## Keuringsverslag van een elektrische laagspanning- en zeer lage spanningsinstallatie

### NIET CONFORM

Straatnaam: Steenweg  
Huisnummer: 150A  
Busnummer:  
Postcode: 3665  
Gemeente: AS  
Land: België

Controlebezoek van een oude huishoudelijke elektrische installatie van een wooneenheid bij verkoop op vraag van de verkoper volgens (KB 08/09/2019) - AREI Boek 1- 8.4.2. en 8.2.1. en 4.2.4.3.

Afbeelding schakel- en verdeelbord:

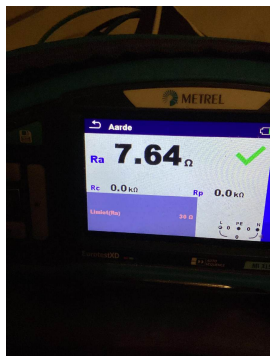
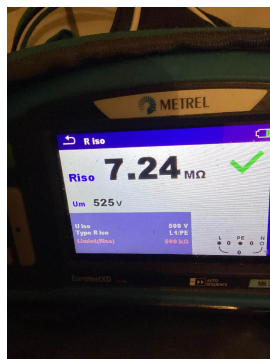
15.03 Het verdeelbord is niet makkelijk toegankelijk. (Boek 1 Onderafdeling 5.3.5.1.C.)

I: Bord boven de deur ( te hoog )en is ook met een slot vergrendeld, ( niet kunnen nakijken k

18.17 De niet-gebruikte leidingen verwijderen of aan de uiteinden te isoleren. (Boek 1 Onderafdeling 4.2.3.3.b)

Kelder ( zie foto)
